Modulo per la presentazione delle osservazioni per i piani/programmi/progetti sottoposti a procedimenti di valutazione ambientale di competenza statale

ID: Codice procedura (ID_VIP/ID_MATTM): 12691

“Progetto di un impianto eolico denominato “Pitigliano” ubicato nei comuni di Pitigliano (GR) e Sorano (GR) costituito da 20 (venti) aerogeneratori di potenza nominale 7,0 MW per un totale di 140,0 MW con relative opere connesse ed infrastrutture indispensabili”

Immagine 1. Vincoli ex art. 136 del CBC dal PIT della Regione Toscana e zona approssimativa dove è progettato l'impianto industriale.

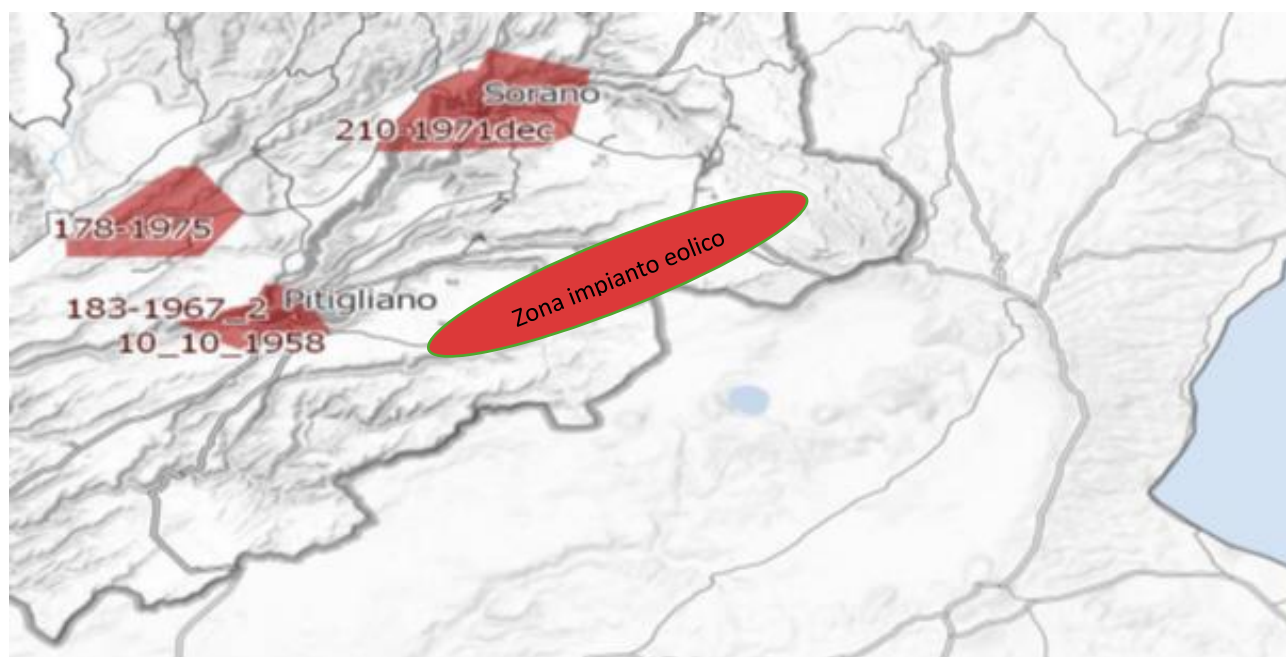
Al contrario si evidenzia che l'impianto eolico industriale citato non solo ricadrebbe con tutti e 20 gli aerogeneratori all'interno delle fasce di rispetto di 3 km di due vincoli paesaggistici di notevole interesse pubblico esistenti nella Regione Lazio e con una parte di essi nel vincolo paesaggistico del Centro abitato di Sorano (GR) quindi in aree non idonee all'installazione di impianti di energia rinnovabile. Addirittura, alcuni aerogeneratori sarebbero ubicati a poche centinaia di metri dai perimetri dei due vincoli paesaggistici laziali ex art 136 del CBC.

Inoltre, come sostiene la Proponente parte dell'impianto si verrebbe a trovare a 3,5 km dal centro abitato di Sorano. Infatti, tre degli aerogeneratori WTG 08, 09, 10 sono addirittura all'interno delle fasce di rispetto dei 3 km del suo vincolo paesaggistico di notevole interesse pubblico ex art 136 del CBC. Si evidenzia che così si crea

un'ulteriore incompatibilità con la tutela del Paesaggio.

Immagine 3. Cumulo di una parte di impianti eolici, fotovoltaici e geotermici industriali in progettazione ed esistenti intorno all’eolico industriale “Pitigliano”.

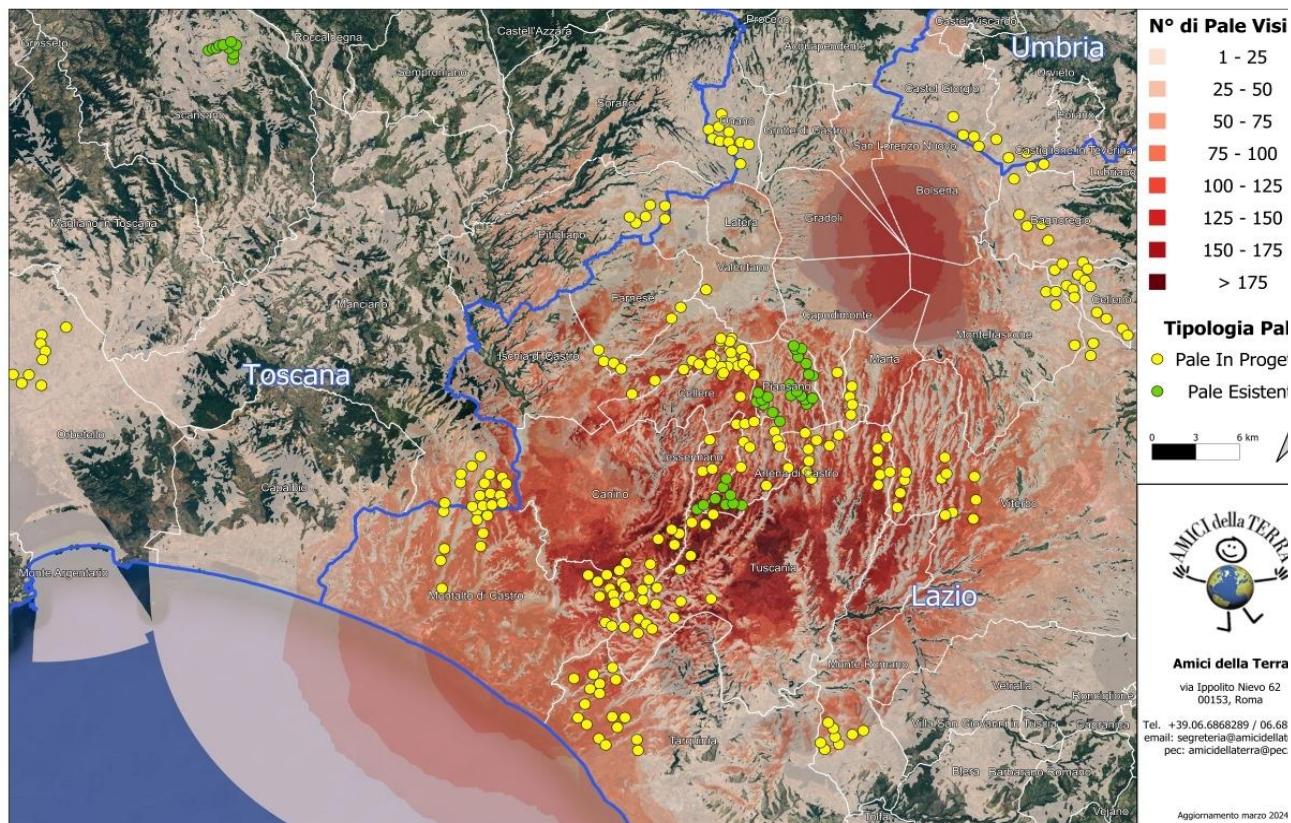
Beni Culturali “*Ambito paesaggistico, geologico e geomorfologico dell’orlo della caldera di Latera ...*” Non vengono nemmeno citati gli impianti eolici in progetto al MASE, il “Rempillo” (6 aerogeneratori) e un altro in verifica amministrativa di 14 aerogeneratori e 72, 6 MW. Ad oggi nei territori di Pitigliano, Sorano e in quello limitrofo potenzialmente potrebbero essere insediati 40 aerogeneratori alti 200 metri e larghi 170. Ma la proponente non cita neanche altri impianti che creerebbero il cumulo e quindi maggiore impatto. Infatti, sul territorio della “Città del Tufo” (Sorano e Pitigliano) impatterebbero anche l’impianto eolico “Montarzo” di Onano con 13 aerogeneratori con le dimensioni ricordate, l’altro eolico industriale nel territorio di Valentano con sette aerogeneratori (stesse dimensioni), gli impianti di Farnese con un minieolico di 3 Torri alte 60 metri già installate in località Poggio del Crognolo e l’impianto eolico industriale “Vallerosa” (7 aerogeneratori alti 200 metri e larghi 158 metri) in procedura VIA presso la Regione Lazio. Inoltre, altri impianti del minieolico già presenti a Valentano, Cellere e Piansano e due progetti eolici industriali con le stesse dimensioni (200 m x 170 m) nel Comune di Ischia di Castro. La valutazione del cumulo non prende neanche in considerazione gli impianti industriali di fotovoltaico e agrivoltaico in progetto a Farnese, Valentano, Ischia di Castro, Cellere. L’impianto geotermico in procedura Via al MASE, progettato nella Caldera di Latera. Quindi è stata effettuata una valutazione del potenziale impatto cumulativo non veritiera a dispetto di quanto affermato dalla proponente che sostiene di aver preso in considerazione uno spazio di 10 km intorno al suo impianto per gli impatti che si creerebbero.

Riguardo al cumulo degli impianti FER, le mappe prodotte dalla proponente riguardano, come già evidenziato, soltanto una parte molto piccola degli impianti FER dell'area intermedia e vasta e in particolare di quelli eolici che contribuiscono a creare un notevole cumulo e la saturazione del territorio tosco laziale. Riguardo al cumulo dei soli impianti eolici si riporta la mappa dell'intervisibilità degli impianti eolici elaborata dall'Associazione nazionale “Amici della Terra”.

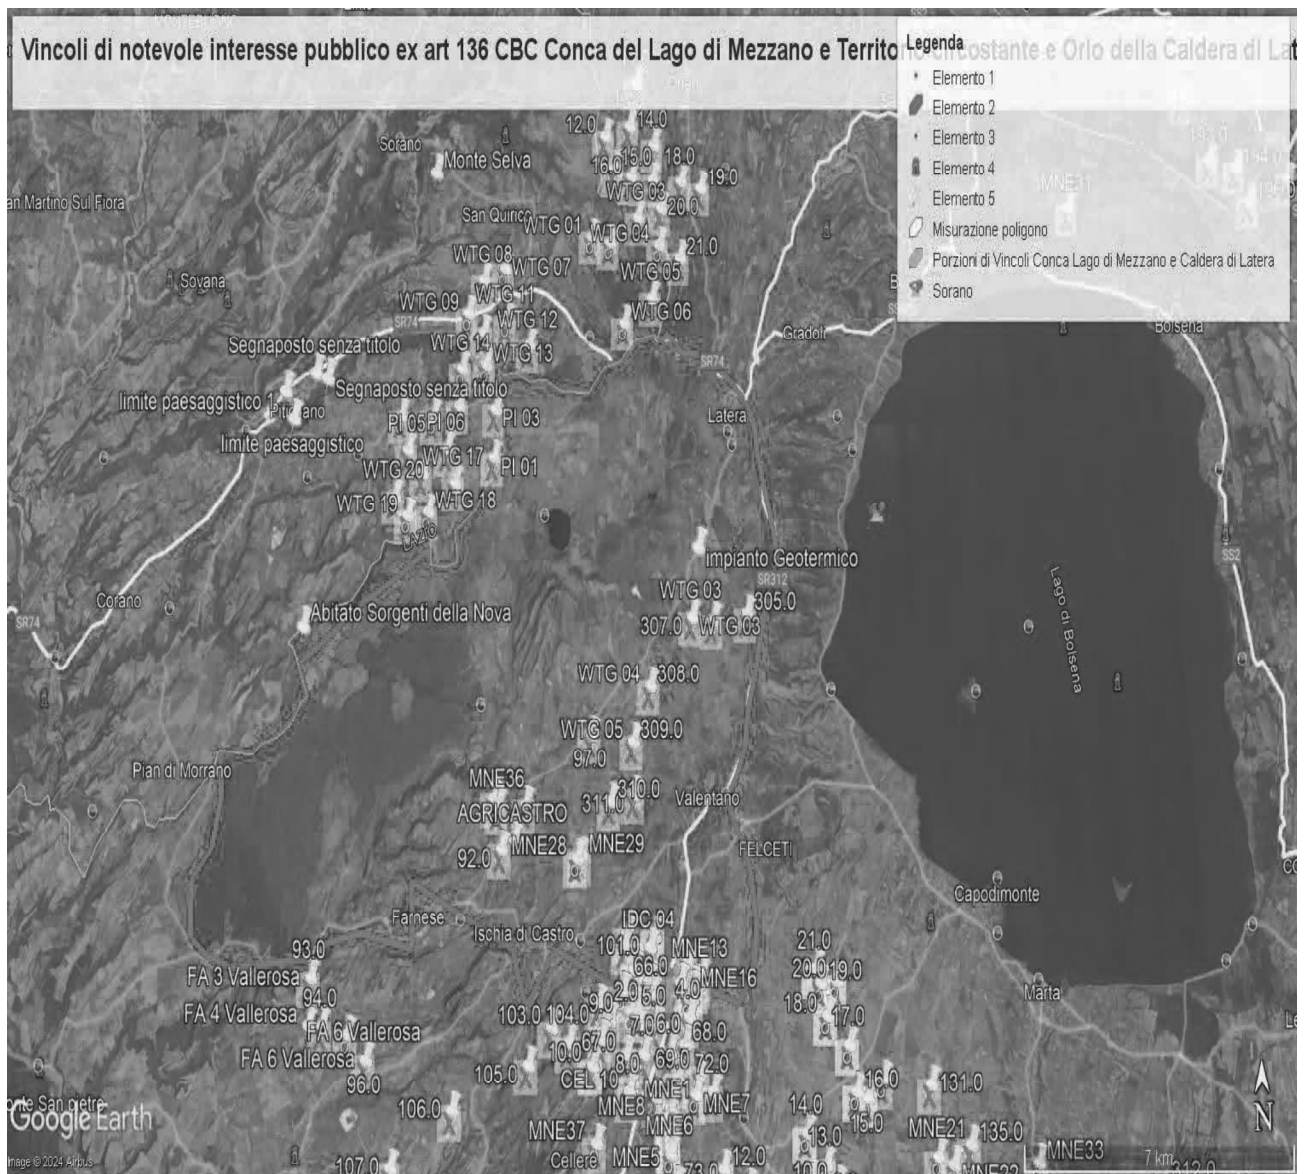
Come è illustrato nell'immagine si ribadisce che l'impianto industriale "Pitigliano" ricade completamente all'interno delle fasce di rispetto dei due vincoli di notevole

interesse pubblico e lambisce quelle di un terzo vincolo e quindi come affermato dal Consiglio di Stato nelle sentenze citate, l'impianto è insediato in area non idonea ai sensi dell'art. 20 comma 8 lettera c quater del D.Lgs. n. 199/2021 e ss.mm.ii al contrario di quanto sostiene la proponente.

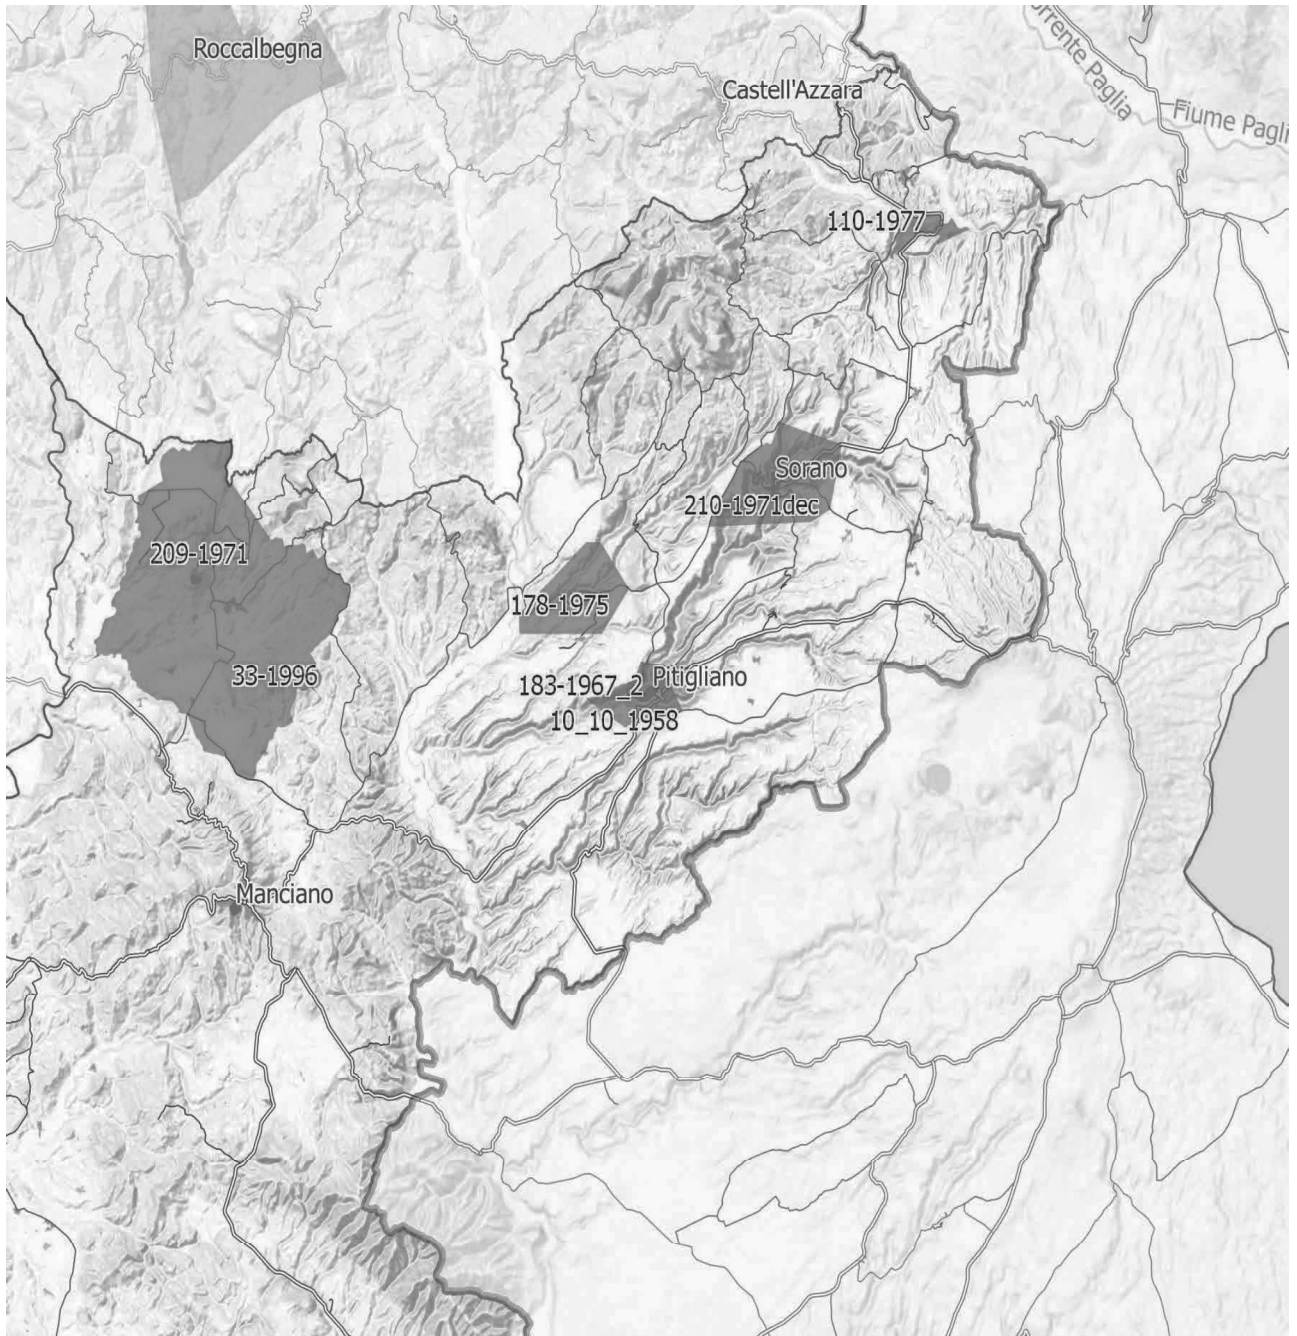
IMMAGINE n. 4 Si evidenzia che i tre aerogeneratori WTG 07, WTG 08 e WTG 09 impattano con il vincolo paesaggistico di notevole interesse pubblico del Centro Storico di Sorano. Il WTG 07 si troverebbe a 2828 m, WTG 08 2504 e WTG 09 2990. Il cavidotto dell'impianto invece impatta in buona parte del Vincolo paesaggistico ex art. 136 del CBC del Centro Storico di Pitigliano.
